Oficio No. 030-GDP-SNE911-2018

Por este medio les doy a conocer las consultas realizadas hasta la fecha 16 de noviembre de 2018, para el proceso de Licitación denominado: "Construcción del Edificio Administrativo Anexo del Sistema Nacional de Emergencias Nueve, Uno, Uno (911) de la ciudad de Tegucigalpa, Honduras", mismas que se detallan a continuación:

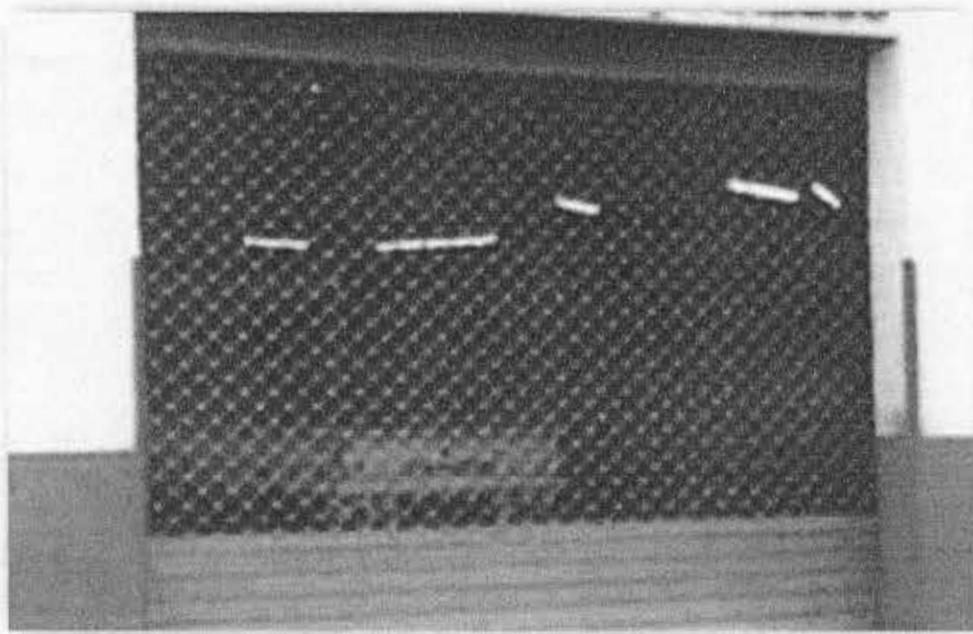
18. En los armados de las columnas, las distancias de los anillos en la zona de confortamiento no están detalladas.

R= Los anillos de las columnas en los puntos de unión entre zapatas y vigas se distribuirán de la siguiente manera: Los primeros seis anillos se separarán cada uno a la mitad del espaciamiento definido en los detalles constructivos, igual al empalmarse con las vigas de

cimentación y los anillos se separarán cada uno a la mitad del espaciamiento definido en los detalles constructivos.

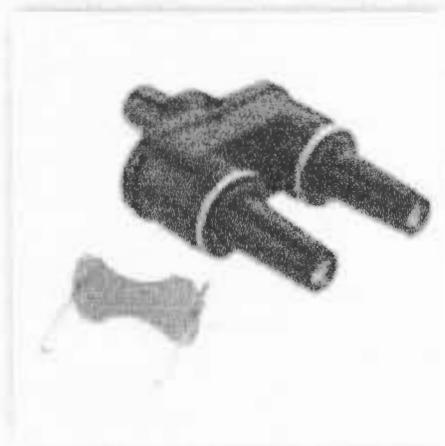
**20. Las acometidas, si salen de transformador existente o usar canalización a poste ya existente.**

R= La acometida que sale del transformador existente es de media tensión con 3 cables XLPE 1/0 al 133% 15KV en 2 ductos PVC Cd 40 de 4" (uno vacío). La acometida va entrar a la caja de registro del transformador existe y se va conectar con unos conectores load break doble para la derivación del cable alimentador en alto voltaje al nuevo transformador. (Se adjunta muestra).

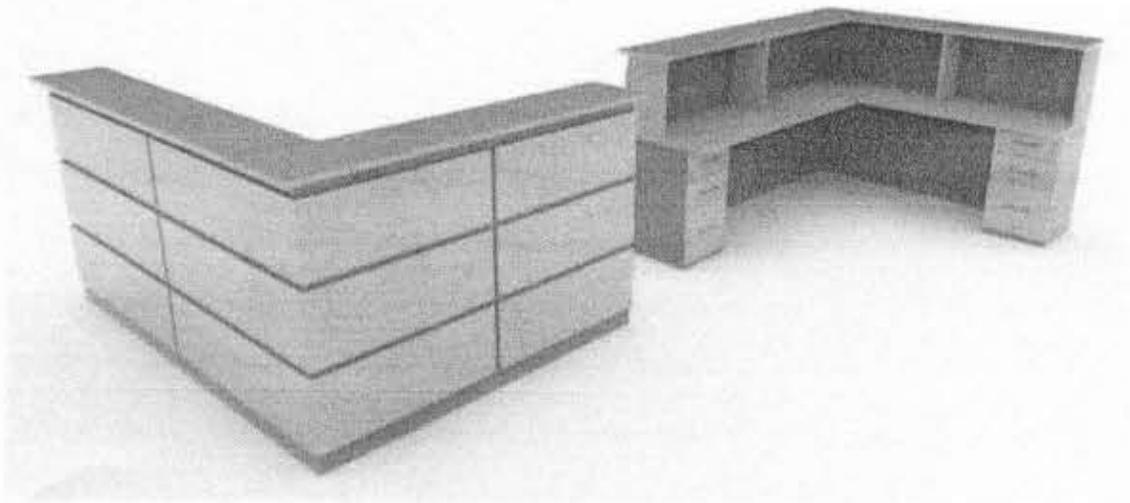
**32. Especificaciones del balance de flujos de AA.**

R= En cada salida del difusor se muestra la velocidad del aire en CFM, el balanceo de los flujos del aire los tiene que realizar el contratista

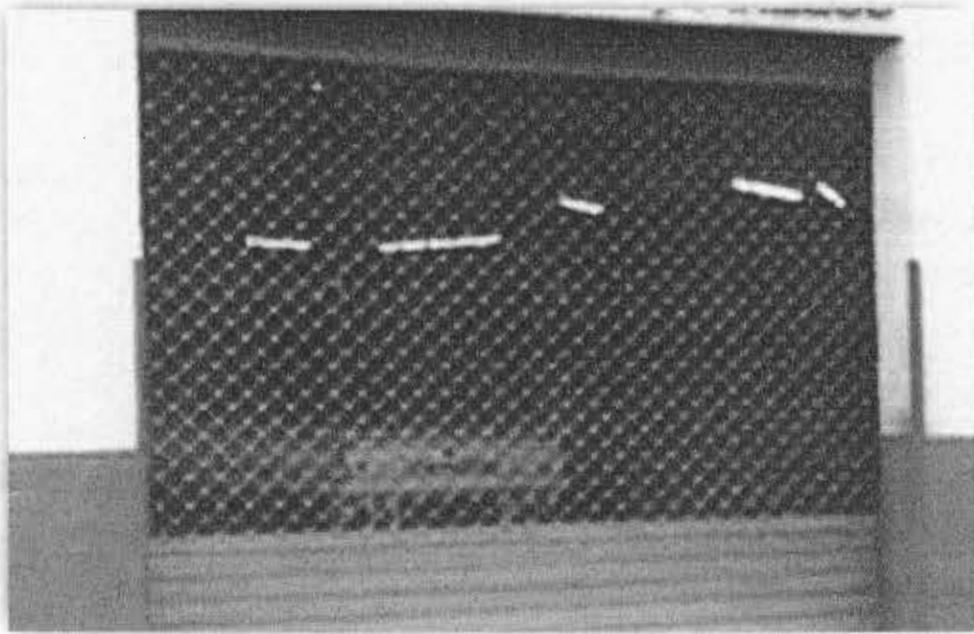
18. En los armados de las columnas, las distancias de los anillos en la zona de confortamiento no están detalladas.

R= Los anillos de las columnas en los puntos de unión entre zapatas y vigas se distribuirán de la siguiente manera: Los primeros seis anillos se separarán cada uno a la mitad del espaciado definido en los detalles constructivos, igual al empalmarse con las vigas de

cimentación y losas los anillos se separarán cada uno a la mitad del espaciado definido en los detalles constructivos.

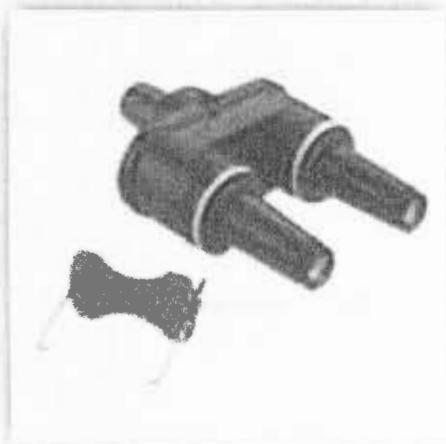
**20. Las acometidas, si salen de transformador existente o usar canalización a poste ya existente.**

R= La acometida que sale del transformador existente es de media tensión con 3 cables XLPE 1/0 al 133% 15KV en 2 ductos PVC Cd 40 de 4" (uno vacío). La acometida va entrar a la caja de registro del transformador existe y se va conectar con unos conectores load break doble para la derivación del cable alimentador en alto voltaje al nuevo transformador. (Se adjunta muestra).

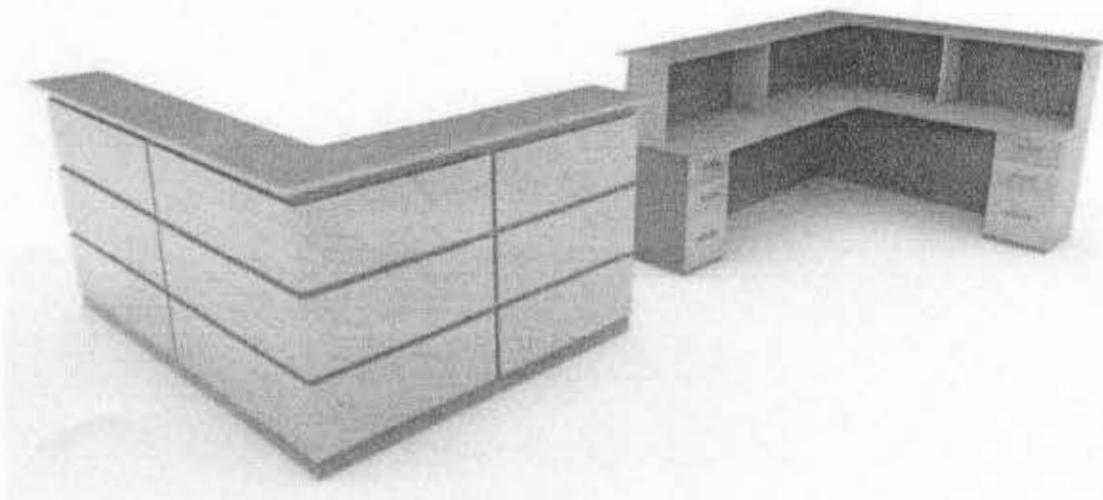
**32. Especificaciones del balance de flujos de AA.**

R= En cada salida del difusor se muestra la velocidad del aire en CFM, el balanceo de los flujos del aire los tiene que realizar el contratista

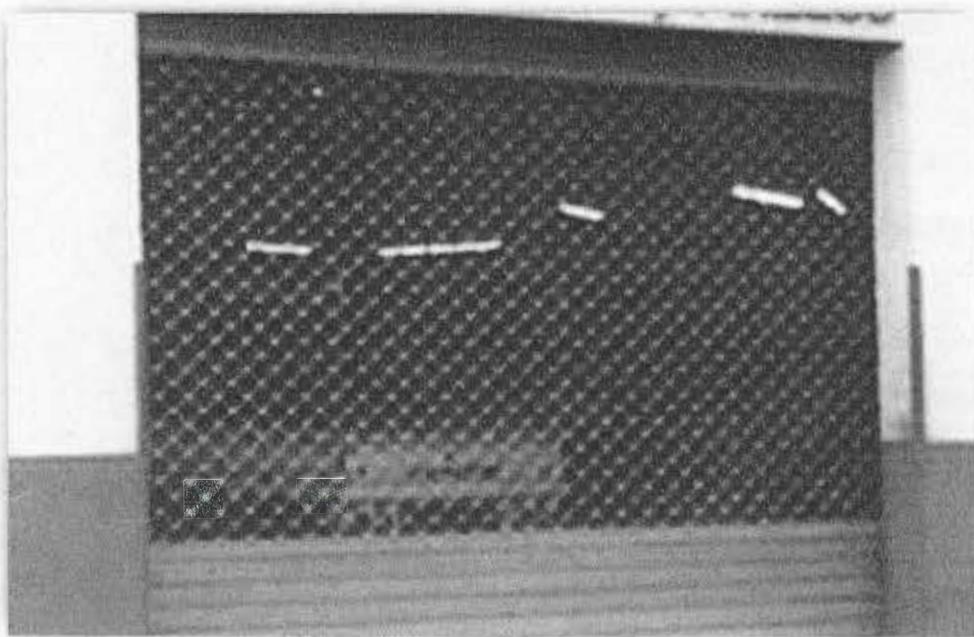
**19. Detalle del portón de estacionamiento.**

R= Cortinas Ornamental fabricada de tipo varilla en rombo. Varilla Lisa de 3/8" con nudos de platina de 1/8" x 3/4". Los rombos con dimensiones de 12 x 12 cms.

Detalles del portón: Cortinas Ornamental fabricada de tipo varilla en rombo. Varilla Lisa de 3/8" con nudos de platina de 1/8" x 3/4". Los rombos con dimensiones de 12 x 12 cms. Se adjunta foto de referencia
